VOLVO

VERKSTADS- MEDDELANDE

BETR. KÖRVISAROM- KOPPLARE	PRODUKT P
	GRUPP 36
DATUM Maj 1971	NR 9

Beträffande körvisaromkopplare

Omkopplarens lägen

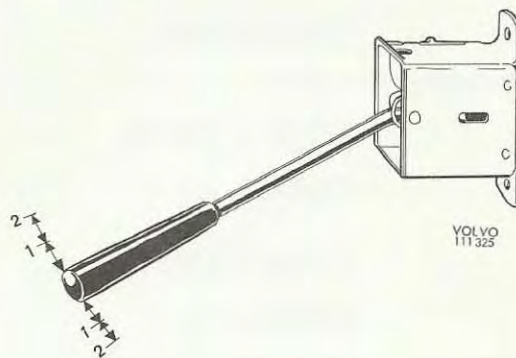
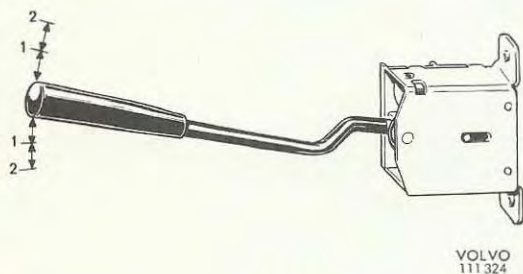
Med anledning av det ökade antalet flerfiliga vägar har en ny typ av körvisaromkopplare införts på 140, 164 samt 1800 E.

Den nya körvisaromkopplaren har två lägen. Läge 1 används vid byte av körfil. I läge 2 fungerar omkopplaren i enlighet med föregående typ.

O. Neutralläge

1 . Vid byte av körfil

2 . Vid byte av körriktning

Körvisaromkopplaren kommer att monteras från och med nedanstående chassinummer.
